Numero FAQ: 17-007

Prescrizioni antincendio AICAA, edizione 2015

17-15 / Segnalazione delle vie di fuga Illuminazione di sicurezza Alimentazione elettrica d'emergenza

Coperchio per la separazione nella distribuzione per piani

Separazione della rete d'emergenza con resistenza al fuoco EI 60

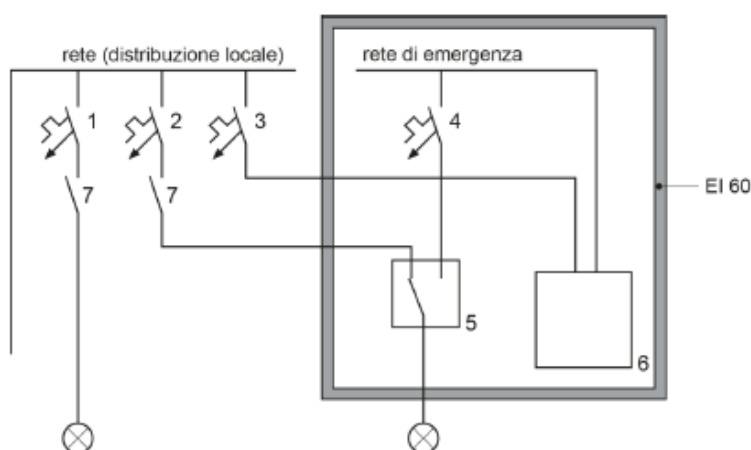
È necessario un coperchio in caso di separazione dell'alimentazione elettrica per le funzioni di sicurezza (illuminazione di sicurezza) nella distribuzione per piani?

Accumulo di calore durante il normale funzionamento

Negli impianti centrali di illuminazione d'emergenza, le unità di commutazione, leggi interruttori a comando elettrico, e l'elettronica di controllo vengono installate in modo decentralizzato. In pratica ciò significa che l'unità di commutazione viene installata nel pannello del piano (apparecchi di comando combinati). Durante il normale funzionamento questi interruttori a comando elettrico sono costantemente sotto tensione, così è garantita una commutazione in caso d'interruzione della rete di corrente. Questa tensione dell'alimentazione è necessaria per

assicurare la sorveglianza della rete. Attraverso il funzionamento continuo, gli apparecchi utilizzati producono calore proprio. Questo autoriscaldamento porta ad un accumulo di calore, in caso di una separazione chiusa su tutti i lati incl. il coperchio, e vi è un aumento del rischio d'interruzione degli apparecchi e quindi dell'illuminazione d'emergenza, e in caso d'emergenza non è più garantita la funzione di sicurezza.

Una soluzione con l'attuale prescrizione non può funzionare tecnicamente. Esistono i seguenti motivi:

- azionamento dell'interruttore automatico di protezione a causa dell'accumulo di calore (azionamento bimetallico a circa 50°C di temperatura ambiente).

L'elettronica di monitoraggio potrebbe non funzionare in caso di accumulo di calore ed il controllo della tensione fallirebbe.

Una modifica non è necessaria. Esistono alternative con cui può essere affrontata la problematica del surriscaldamento (ingrandire il volume della separazione EI 60, installazione separata dell'alimentazione elettrica per le funzioni di sicurezza o posizionamento corretto degli apparecchi di comando combinati, ecc.).
